RESOLUCION No. EPA-RES-00138-2026 DE MARTES, 10 DE MARZO DE 2026

“Por el cual se resuelve una solicitud de Permiso de Vertimientos de Aguas Residuales Domesticas (ARD) a la empresa KNAUF DE COLOMBIA S.A.S., con Nit. 900.488.297, y se dictan otras disposiciones.”

Figura 2. Esquema sistema de tratamiento - KNAUF DE COLOMBIA S.A.S.
Fuente: KNAUF DE COLOMBIA S.A.S, 2025

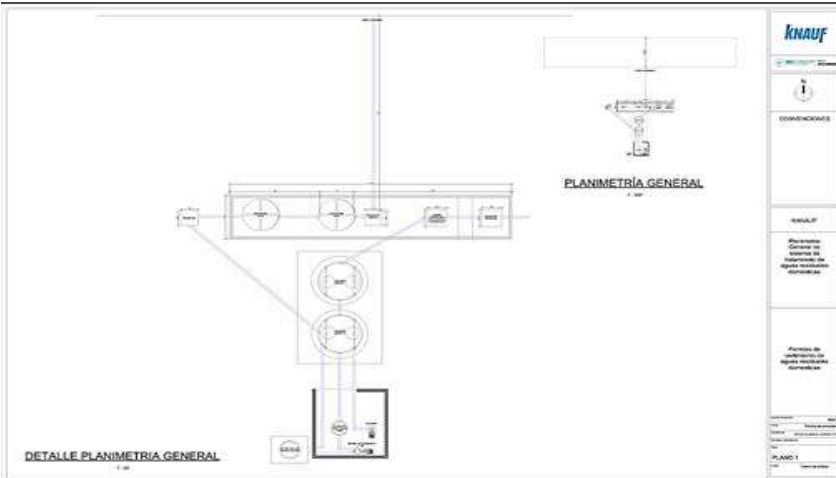
El sistema de tratamiento el cual ya se encuentra construido, es de tipo descentralizado y está conformado por un registro de entrada, una poza séptica con bomba sumergible para la sedimentación primaria, un sistema de filtración mediante filtro de partículas finas y filtro de recirculación, seguido de isotanques de 2000 L equipados con blower para aireación y regulación del caudal. Posteriormente, el efluente es conducido a dos tanques Imhoff, donde se realiza la sedimentación secundaria y la digestión anaerobia de lodos, para finalmente ser evacuado a través de un registro de salida, garantizando la reducción de sólidos y carga orgánica antes del vertimiento final, conforme a lo establecido en el permiso de vertimiento de aguas residuales domésticas.

- La tubería de salida del último tanque del sistema de tratamiento, destinada a la descarga de las aguas residuales hacia el canal interno de la empresa (el cual finalmente conduce sus flujos al canal Casimiro), es reportada por el solicitante como actualmente sellada. No obstante, durante la visita de verificación en campo no fue posible constatar dicha condición, toda vez que la tubería no es inspeccionable, tampoco se aportó soporte fotográfico u otro medio probatorio que permita corroborar la condición informada.

Estas deficiencias fueron confirmadas durante la visita de campo, donde se confirmó que el sistema no cuenta con un sistema complementario de tratamiento sino únicamente un tratamiento primario. Lo anterior constituye un incumplimiento de lo dispuesto en el párrafo 1 del artículo 173 de la Resolución 0330 de 2017.
